PÄÄTARKOITUS

Tämän muistion tarkoituksena on ilmoittaa, että tuote EN54 24V 5A FLX M on lopetettu, ja antaa ohjeita korvaavista tuotteista. Asiakirjan tulisi varmistaa selkeä siirtyminen vaihtoehtoihin ratkaisuihin ja minimoida vaikutukset meneillään oleviin ja tuleviin hankkeisiin

TUOTANTOILMOITUS

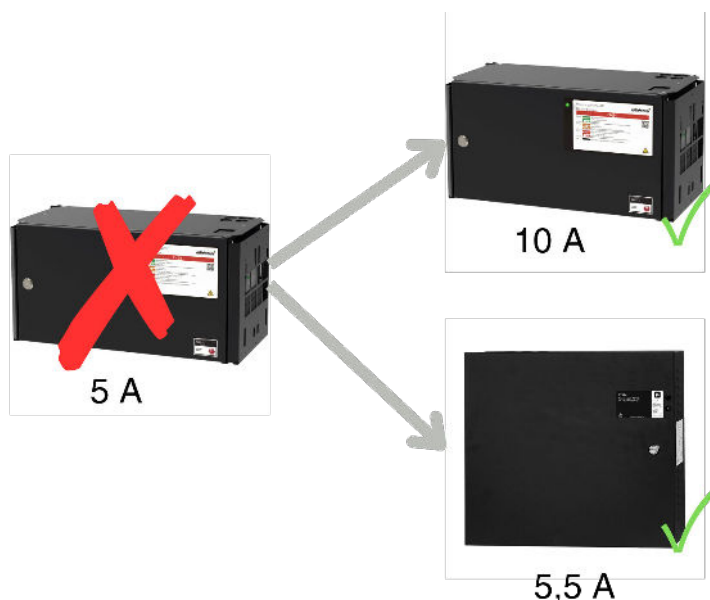
EN54 24V 5A FLX M on lopetettu. Tuote lopetetaan, kun yhtä sen pääkomponenteista ei enää valmisteta. Uudelleensuunnittelu edellyttäisi uutta sertifiointiprosessia, jossa kustannusten arvioidaan olevan suhteettoman korkeat suhteessa tuotteen kysyntään. Korvaavana tarkoitamme seuraavia tuotteita:

EN54 24V 5A FLX M ei korvaa suoraan vastaavalla tuotteella. Sen sijaan viitataan valikoimassa oleviin olemassa oleviin tuotteisiin, jotka kattavat tarpeen sovelluksesta ja järjestelmärakenteesta riippuen

EN54 24V 10A FLX M on vaihtoehto samaan tuoteperheeseen (FLX) ja kotelokoon asennuksiin, joissa suurempi lähtöteho voidaan hyväksyä muuttamatta järjestelmäarkkitehtuuria.

EN54 24V 5,5A MX M on MX-sarjan vaihtoehto, joka perustuu erilaiseen järjestelmäkoonpanoon ja sopii asennuksiin, joissa tämä arkkitehtuuri on edullinen.

- EN54 24V 10A FLXM
- EN54 24 V 5,5 A MXM

- Asennuksissa, joissa käytetään FLX-alustaa ja joissa suurempi lähtöteho on hyväksyttävä, EN54 24V 10A FLX M. Tämä on järjestelmän ja asennuksen kannalta läheisin vaihtoehto.
- Asennuksissa, joissa MX-alusta on nykyinen tai joissa halutaan muuta järjestelmäkokoontaa, suositellaan EN54 24V 5,5A MX M -laitetta.
